審議結果報告書

[類 別] 機械器具 7 内臓機能代用器
[一般的名称] 植込み型補助人工心臓システム
[販 売 名] 植込み型補助人工心臓 HeartMate II
[申 請 者] Thoratec Corporation
[申 請 日] 平成 23 年 7 月 5 日 (製造販売承認申請)

審査報告書

審査報告

図 5 a:SOBR カラー外観図 b:取り付け図（矢印の穴に手術用の糸を通し、結紮する）

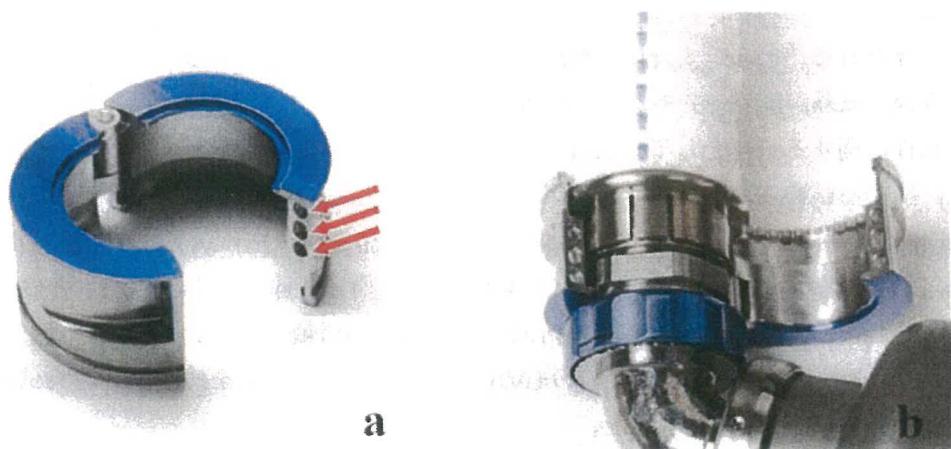
総合機構は、申請後に確認されたペンドリリーフ付き送血グラフトにおけるペンドリリーフ部の不具合について原因が特定されていないこと、発生した場合には再手術に至る可能性があることから、注意喚起により十分なリスク低減が図れたとは言えないと考え、構造変更等も含めた追加措置を求めた。

申請者は、ペンドリリーフ部と送血グラフトを固定するために使用する部品（SOBR カラー）（図 5）を開発したと回答し、SOBR カラーを申請に含めることとした上で、SOBR カラーに関する追加資料を提出した。

総合機構は、追加された資料を審査した結果、SOBR カラーを適切に使用することにより、ペンドリリーフが外れるリスクを許容可能な範囲に低減可能であると判断した。しかしながら、長期間の耐久性を示す成績及び臨床使用の実績がないことから、添付文書にペンドリリーフが外れるリスクについて記載するとともに、市販後に慎重に観察し、必要に応じて更なるリスク低減措置を行うことを指示することとした。

図 7 バッテリークリップの接続図及び外観写真

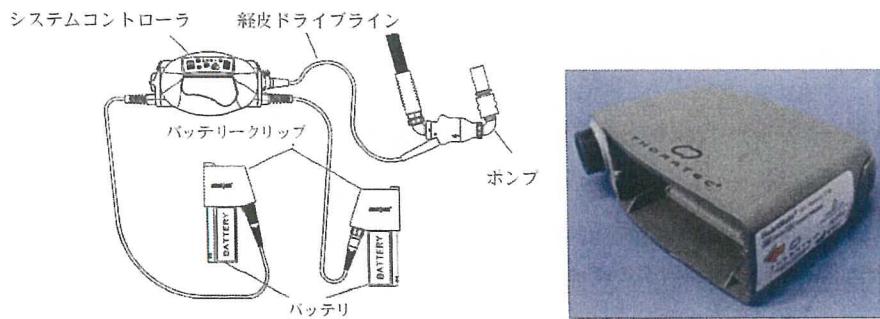
1. 米国 BTT ピボタル臨床試験の主要評価項目について、試験終了後に成功の定義を変更して評価した結果は原則として受け入れえない。定義の変更と追加解析の結果により評価することの妥当性を説明すること。
2. 本邦において承認され現在も使用されている EVAHEART 及び DuraHeart と比較して、本邦で使用される植込み型補助人工心臓として十分な有効性及び安全性を有することを説明すること。
3. 本品の有害事象として、出血が 128 例 (66%) 253 件発生している。そのうち、重篤と判断されたものは 113 例 (58%) 210 件、手術が必要な出血が 55 例 (28%) 65 件あった。再手術に至った症例が多いことを踏まえると安全性について懸念がある。リスク低減措置について、申請者の考えを説明すること。
4. 近年、文献において、軸流型の補助人工心臓に特有の有害事象として消化管出血が報告されている^{5, 6}。本事象に関する申請者の考えを説明すること。
5. 装置関連の死亡例の詳細を説明し、対策を説明すること。
6. 本品の構造上、送血グラフトとベンドリリーフの隙間に体液等が入り込み、感染源となる可能性について、当該部位が原因となる感染の発生状況と対処方法を説明すること。
7. 本品は通常電源供給を 2 つのバッテリから受けるが、同時に外すことが可能な構造であり、同時に外すと直ちにポンプが停止する。国内継続治験において、両方の電源ケーブルを外した事象が 1 件発生した。機構は患者又は介護者の操作によってポンプが停止

するリスクの低減措置が必要であると考える。申請者の考え方を説明すること。

7. 本品は同時に 2 つの電源を外すとポンプの回転が停止する。ポンプの停止は、患者の生命維持に直結したハザードであり、このような事象の発生を回避するための最大限の安全対策が必要である。第一に、患者及び介護者に対する定期的なトレーニングの徹底

一方、トレーニングを徹底したとしても、誤って同時に 2 つの電源を外す事象の発生を完全に回避することまでは困難であると考える。本品については米国 BTT ピボタル試験及び国内治験において、同時に 2 つの電源を外すことによる死亡及び健康被害は報告されていないが、国内継続治験において、バッテリを同時に外してしまう事象が 1 件報告された。本事例についてはアラームの発生により速やかに対応することができたため、患者に健康被害は発生していない。また、システムコントローラとバッテリの接続は、システムコントローラとバッテリークリップ（図 7）を接続し、バッテリークリップにバッテリを差し込み固定することにより行われる。システムコントローラとバッテリークリップの接続部はコネクタ差し込み後にナットにより固定する構造であり、一度固定すれば、意図的に外さない限りは外れない構造である。バッテリークリップとバッテリの接続部はロック機構が付いたカセット式の構造であり、意図的に外さない限りは外れない構造である。このため、本品は意図的に電源交換を行うとき以外に 2 つの電源が外れてしまうリスクは小さく、電源交換時に誤って 2 つの電源を外してしまった場合であっても、患者及び介護者がアラームに気付き、速やかに再度接続することが可能であれば、健康被害が生じる可能性は小さいと考える。また、新規植込みが可能な植込み型補助人工心臓は、2012 年 9 月 30 日現在 EVAHEART のみである。本品の血液ポンプは軽量であり、形状も異なることから、患者によっては本品の使用が適している場合もあると考える。以上を踏まえると、有効性の点において EVAHEART に劣るとは言えない本品を医療現場に提供することは意義があると考え、現行仕様（両電源を同時に外すことができるという仕様）の製品を流通させるリスクが、本品の使用により想定される臨床的な有用性に比べて、許容できないとまでは言えないと考える。しかしながら、トレーニングを行っていても 2 つの電源を外してしまったという国内継続治験の事例は、死亡する可能性がある非常に重大な事例である。患者の生命に関わる電源が途絶するリスクをより低減できる仕様に変更すること等により、更なるリスク低減を図ることは製造販売業者として当然の義務であることから、電源が途絶するリスクの低減措置を継続して検討し、必要に応じて仕様の変更を含めたリスク低減措置を行うように、専門協議における議論を踏まえて申請者に指示することにした。
